地下一层平面图 变更后

3.0	应建设单位要求修改	2018.08.30
2.0	审查意见修改	2018.08
1.0		2018.07
版本号 No	摘要 ABSTRACT	日期 DATE

地下室

地下一层平面图

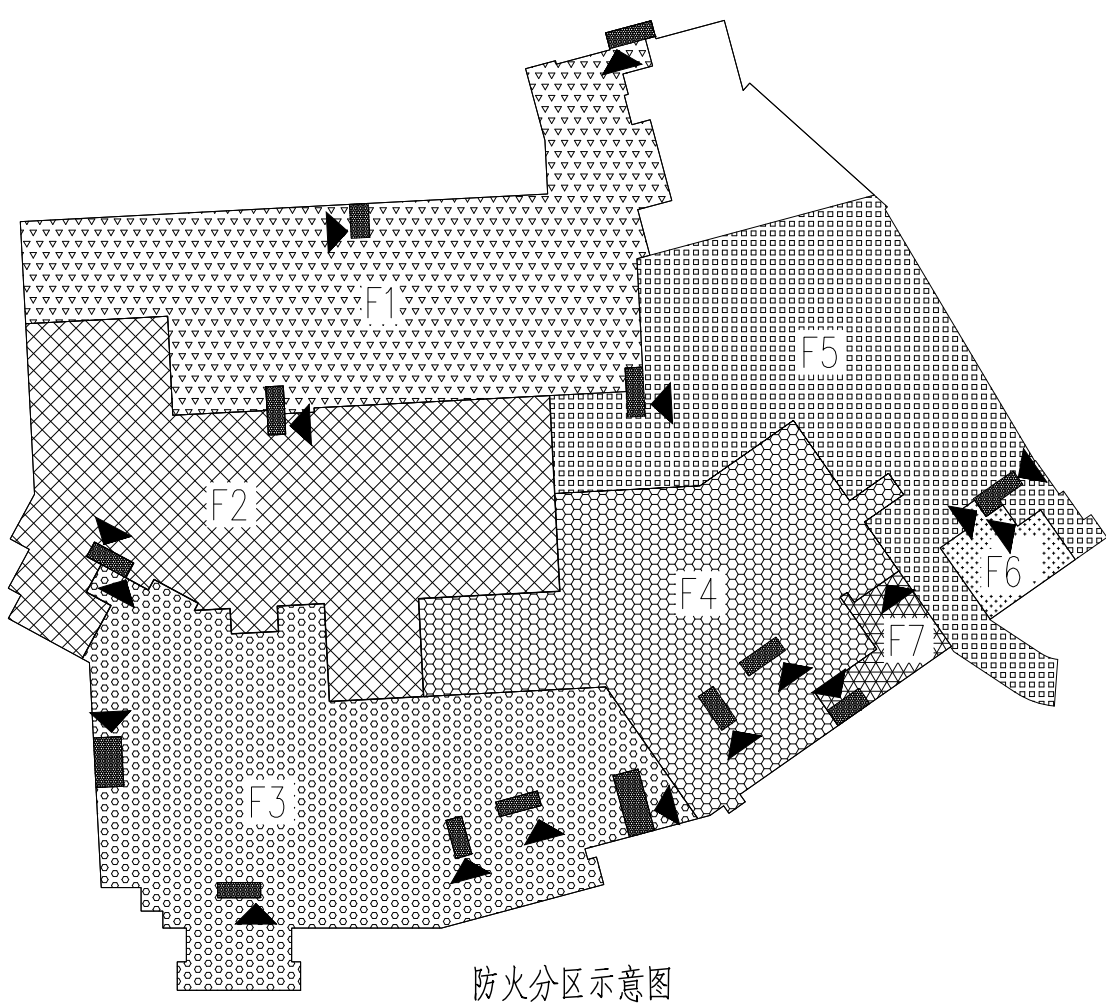
- 1：城下一层 ①②-③ ④-⑤ ⑥次 ⑦轴处增加1个车位。
- 2：城下一层 ①②-③ ④次 ⑤⑥ ⑦轴处增加1个车等车位。
- 3：城下一层 ①②-③ ④次 ⑤⑥ ⑦轴处有1个标准车位改为2个车位，增加1个车位。
- 4：城下一层 ①②-③ ④次 ⑤⑥ ⑦轴处增加1个车等车位。
- 5：城下一层 ①②-③ ④次 ⑤⑥ ⑦轴处增加1个车等车位。
- 6：城下一层 ①②-③ ④次 ⑤⑥ ⑦轴处增加2个标准车位。
- 7：城下一层 ①②-③ ④次 ⑤⑥ ⑦轴处有1位标准车位的调整。
- 8、9：城下一层 ①②-③ ④次 ⑤⑥ ⑦轴处有1位标准车位的调整。

或从原方案的两个标准车位减少了1个车位。

- 10：城下一层 ①②-③ ④次 ⑤⑥ ⑦轴处增加1个车位。
- 11：城下一层 ①②-③ ④次 ⑤⑥ ⑦轴处增加1个车位。
- 12：城下一层 ①②-③ ④次 ⑤⑥ ⑦轴处增加1个车等车位。
- 13：城下一层 ①②-③ ④次 ⑤⑥ ⑦轴处减少1个车等车位。

地下一层平面图 1:250

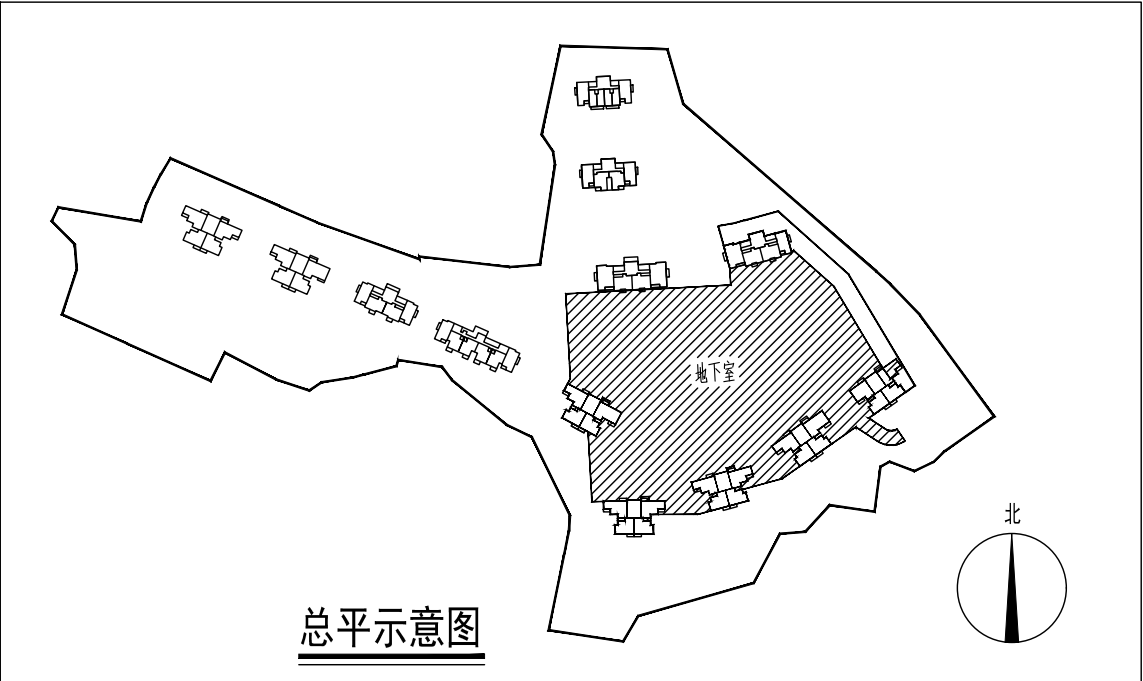
- 1: 地下一层 ①轴~⑩轴、⑪轴、⑫轴处结构剪力墙调整。
- 2: 地下一层 ①轴~⑩轴、⑪轴、⑫轴处结构剪力墙调整。
- 3: 地下一层 ①轴~⑩轴、⑪轴、⑫轴处结构剪力墙调整。
- 4: 地下一层 ①轴~⑩轴、⑪轴、⑫轴处结构剪力墙调整。
- 5: 地下一层 ①轴~⑩轴、⑪轴、⑫轴处结构剪力墙调整。
